INFORME N° 00949-2023-SENACE-PE/DEIN

ASUNTO : Revisión de admisibilidad de la solicitud de clasificación del Proyecto *"Construcción del Camino Vecinal Bello Horizonte-Quebrada Encanto (43+000 km), distrito Puerto Bermúdez, provincia Oxapampa, región Pasco"*, presentada por el Gobierno Regional de Pasco.

REFERENCIA : Trámite T-CLS-00207-2023 (11.08.2023)

FECHA : San Isidro, 20 de setiembre de 2023

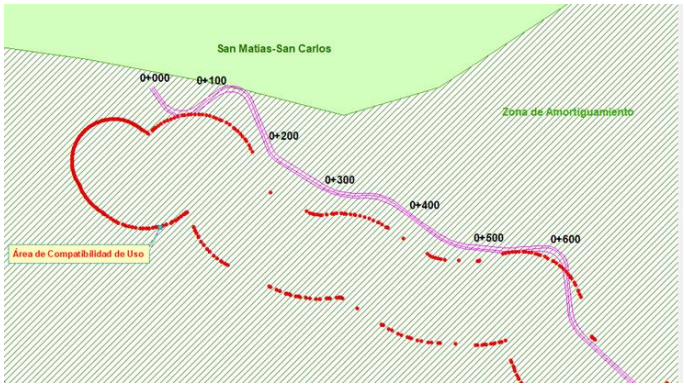
REQUISITO DE ADMISIBILIDAD	OBSERVACIÓN	SUBSANACIÓN	ESTADO
	De la revisión del Informe "*Compatibilidad de la Actividad denominado Construcción del Camino Vecinal Bello Horizonte Quebrada Encanto (43+000 Km), Distrito De Puerto Bermúdez – Oxapampa – Pasco*" (Opinión Técnica N° 608-2022-SERNANP-DGANP), donde se señalan las coordenadas UTM WGS 84 del ámbito de compatibilidad del Proyecto, se advierte que el ámbito de compatibilidad se encuentra desfasado con respecto al camino vecinal propuesto en la EVAP desde la progresiva 0+00 hasta la progresiva 0+ 600, por lo que este tramo señalado no se encuentra dentro de la compatibilidad otorgada por el SERNANP, según lo mostrado en la siguiente figura:

En ese sentido, se requiere al Titular que presente la Compatibilidad, que contenga todos los componentes principales y auxiliares presentados en la EVAP, de conformidad con lo establecido en el numeral 2 del artículo 116° del Reglamento de la Ley de Áreas Naturales Protegidas, aprobado mediante el Decreto Supremo N° 038-2001-AG, modificado por el artículo 1° del Decreto Supremo N° 003-2011-MINAM.	En ese sentido no ha presentado la Compatibilidad, que contenga todos los componentes principales y auxiliares presentados en la EVAP, conforme a lo solicitado. Por lo expuesto, se considera que la observación no ha sido absuelta.
